**MINUTA**

**CONSULTA PÚBLICA**

**MODIFICACIONES ESPECIFICACIONES TÉCNICAS DE INSTALACIÓN DE SEMÁFOROS**

En el marco del estudio desarrollado para la actualización de las Especificaciones Técnicas de Instalación de semáforo, se realizó una consulta ciudadana para dar a conocer los cambios propuestos y recibir consultas y observaciones.

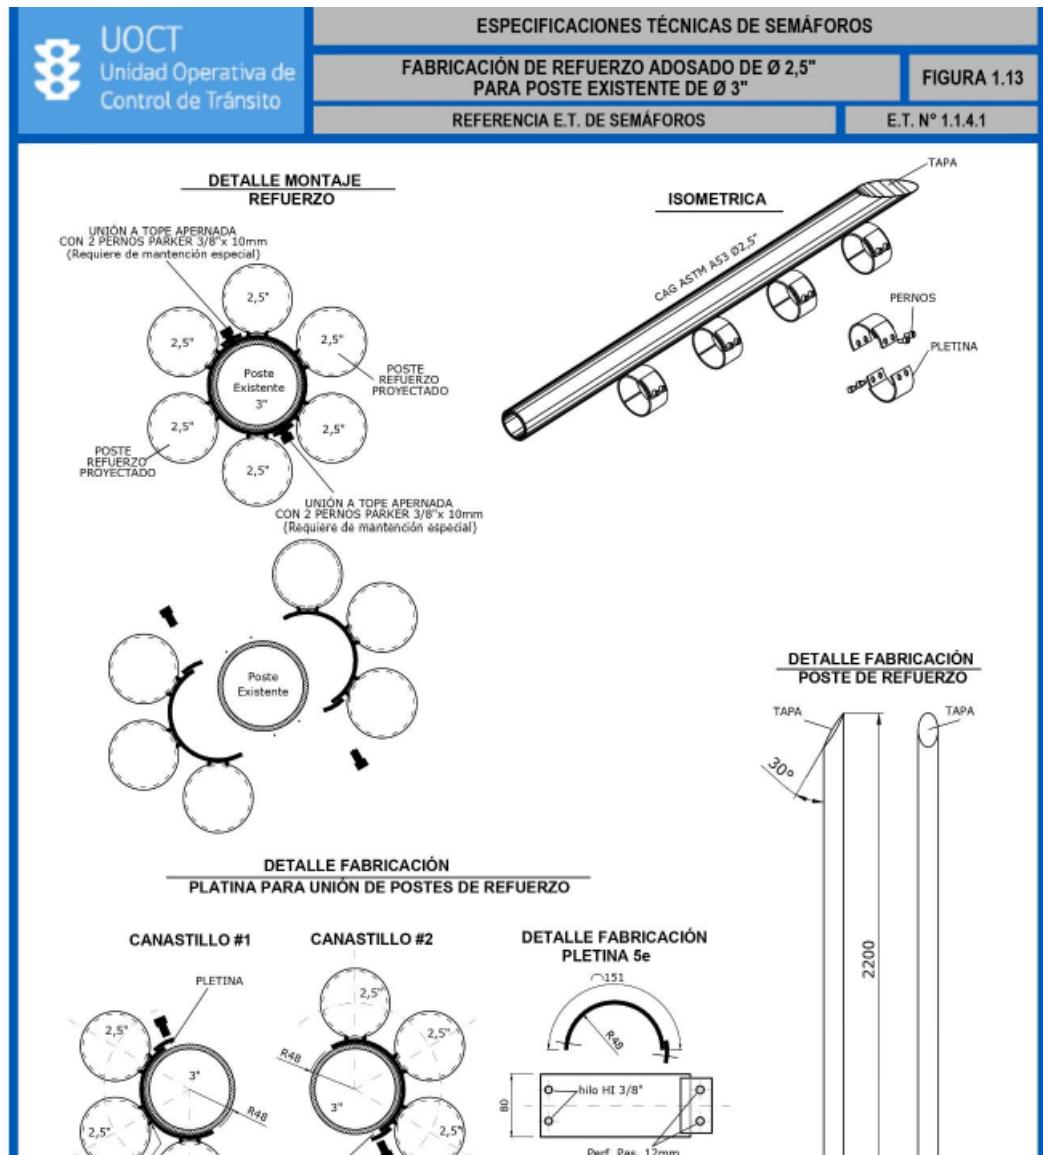
9.-Sobre indicaciones de pintado, recomendamos hacer la diferencia entre el proceso de pintado líquido el cual se realiza con la primera capa de wash primer, para luego aplicar las 2 manos de esmalte vinílico. El pintado electrostático tanto para fierro negro como para superficies galvanizadas. En la descripción del documento: "seguida por dos manos de esmalte vinílico brillante O pintura electrostática tipo epoxi/poliéster, color negro (RAL 9005) o gris (RAL 7035)", Cuando se indica "O" se entiende que se puede aplicar base wash primer antes de aplicar pintura electrostática y eso no está relacionado.

**R: La terminación del poste considerará una capa base de wash-primer o producto equivalente, seguida por dos manos de esmalte vinílico brillante.**

## 5 Respaldo de energía

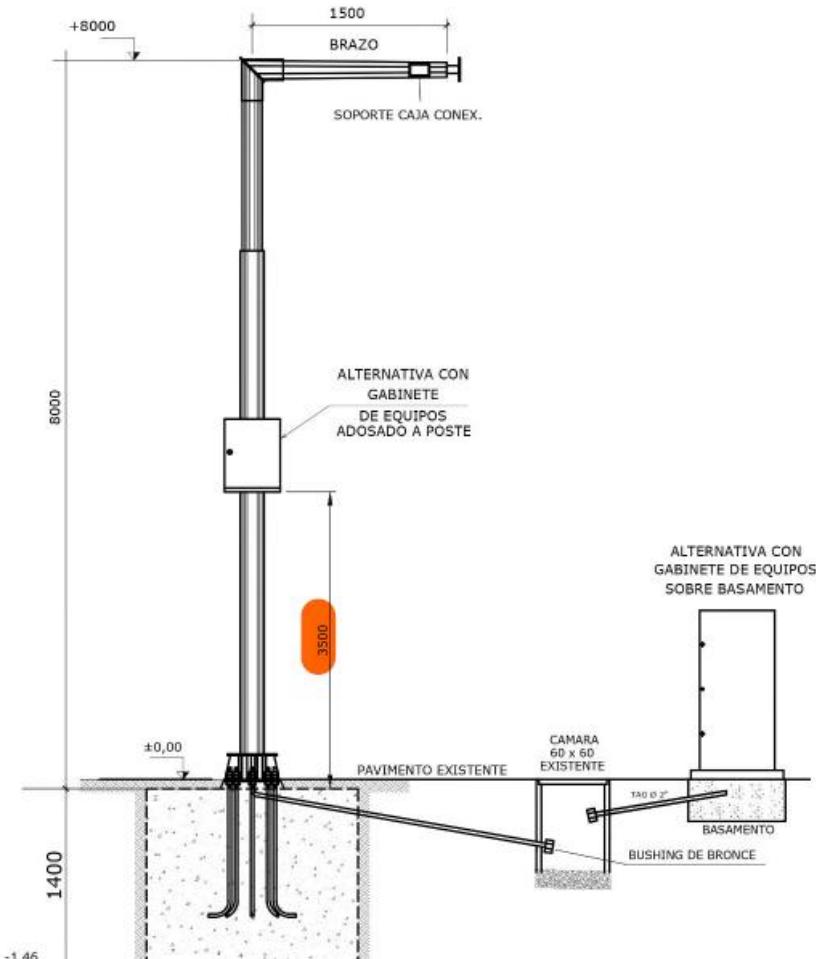
2.- Cuarto párrafo, segunda línea, del punto 5, se entiende que debe decir "...que el semáforo opere por lo menos 5 horas..".

**R: Si, es el mínimo exigido. Se corrigió.**

### 9.1 Fabricación de soporte adosado estándar para Lámpara de semáforos

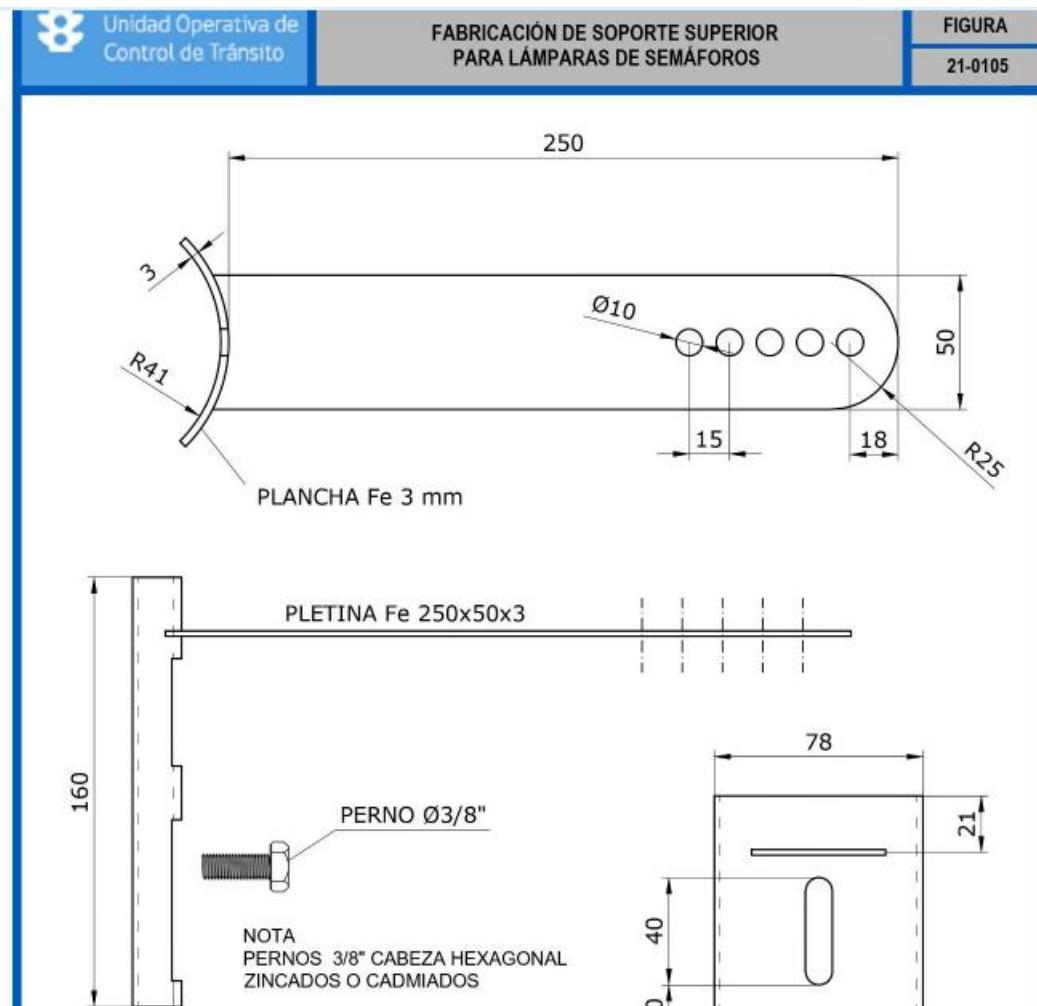
5.- En cuanto a la fabricación de los niples, tanto en postes como en soportes, es necesario indicar un espesor mínimo de aceptación. Ya que al fabricar estos niples, en base a la cañería ASTM A53 de diámetro nominal 1 1/2", diámetro exterior 48,3 mm con espesor 3.68 mm, este último se reduce, y en ocasiones me ha tocado inspeccionar espesores de 2 mm, objetando esto ya que son propensos a quiebre del mismo.

**R: ya está estipulado**

#### 6 Montajes de postes para cctv

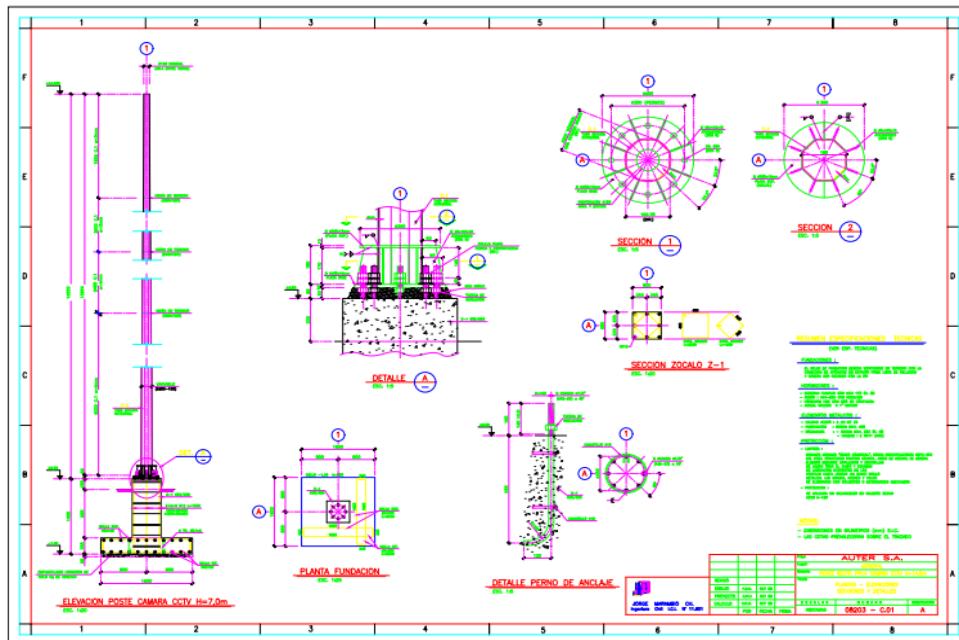
- “El montaje del poste CCTV de “x” metros de altura debe realizarse mediante empotramiento directo en un dado de hormigón armado de 1500 x 1500 x 1400 mm,”
- Este tipo de dado de hormigón y sus dimensiones requieren que la vereda y/o mediana posea el espacio suficiente para la construcción de este tipo de fundación.
- En los detalles del montaje de los postes de las cctv no se especifica la dosificación del hormigón, la enfierradura, ni los pernos de anclaje, etc.
- Además, es el tipo de fundación que utiliza una empresa de semáforos.

Esta Unidad Operativa dispone de otra alternativa común de fundación para los postes de cctv. Es recomendable incorporarla como opción en consideración a las condiciones de terreno y áreas disponibles.

A continuación, el detalle del poste de cctv de 14 m y los detalles constructivos y fundación.

**R:** Se ha incluido el basamento tipo T. El basamento a utilizar debe ajustarse a las condiciones del terreno donde se ubicará el poste. Las EETT son referenciales. El proyecto siempre debe adjuntar el cálculo estructural de montaje.

## 5 Respaldo de energía

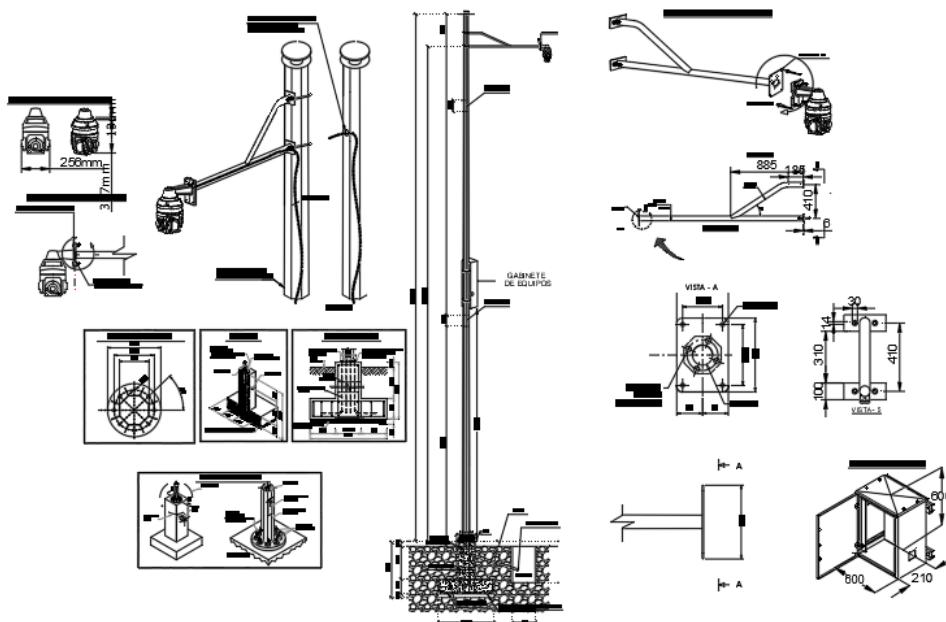
De acuerdo con todo lo indicado, pero se presenta una explicación un tanto extensa. Se podría reformular lo indicado en este punto siendo menos descriptivo y más práctico, manteniendo las expresiones presentadas para el cálculo de  $E_b$  y  $E_c$ . Respecto a la tabla 2.3, sería más conveniente presentarla con un número similar de casos, pero con distintos tipos de baterías.

Así como se define un factor para ajustar la cantidad de baterías, sería bueno incluir un criterio para utilizar módulos de potencia de 1KVA o 2KVA.

Definir también los consumos para CCTV y otros dispositivos no considerados.

**R: Esta definición es caso a caso y debe ser estimada en el proyecto. Las tecnologías de los módulos de potencia pueden variar a muy corto plazo. Se recomienda encontrar un justo equilibrio entre los costos de instalación y mantenimiento de las UPS, cubriendo las necesidades de respaldo. En cuanto a la redacción, ésta será revisada y simplificada.**
